改善箇所説明図

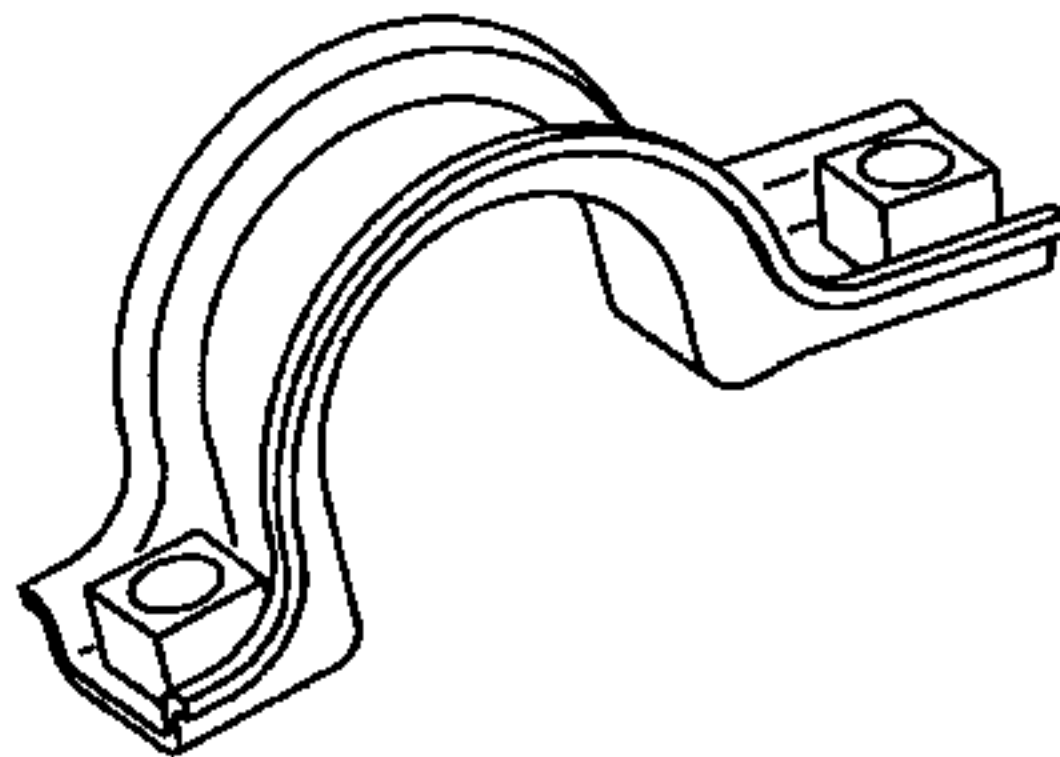
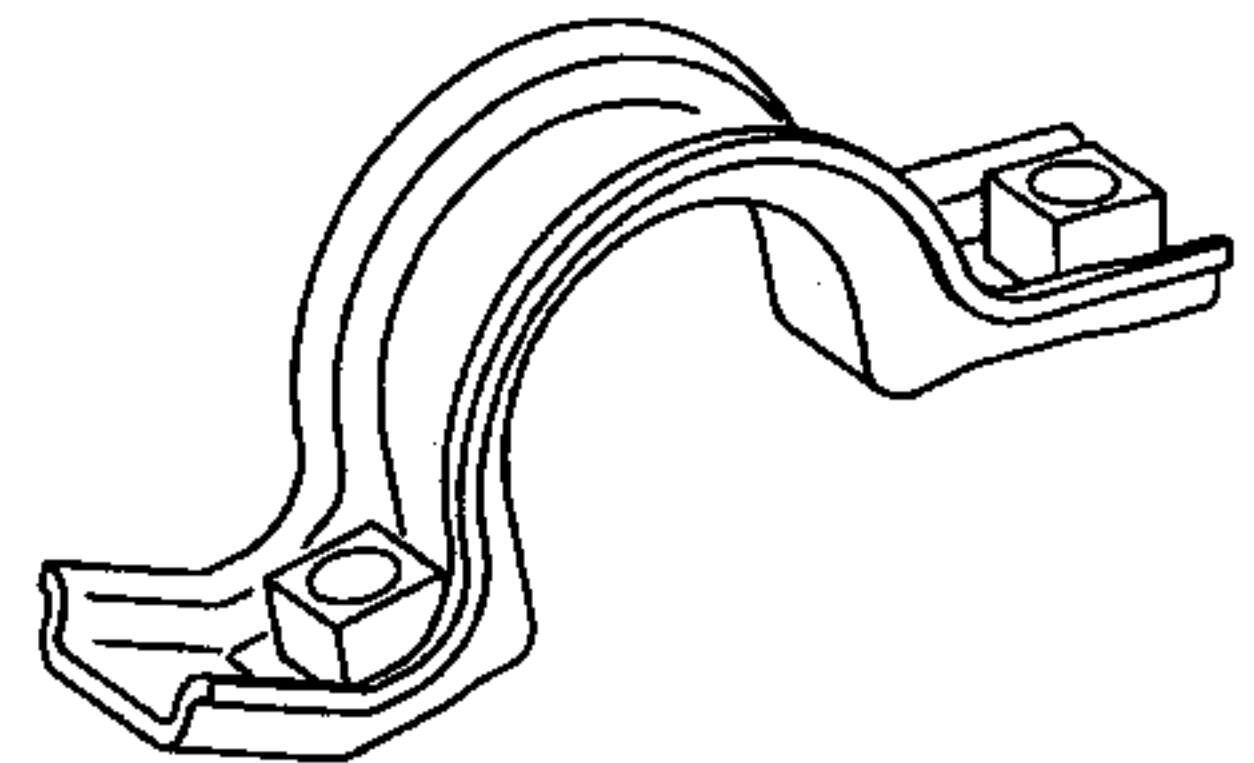
ギヤボックスをクロスメンバに固定するブラケット（2箇所のうち右側）の形状が不適切なため、ハンドル据え切り操作を頻繁に繰り返すと、当該ブラケットが損傷し、異音やハンドルの遊びが大きくなり、最悪の場合、確実な操舵ができなくなるおそれがある。

全車両、当該ブラケットを対策品に交換する。

識別：改善済車両には、運転者席側タイヤハウス内の車枠（ショックアブソーバ取付け部前方の窪み）に黄色ペイントを塗布する。
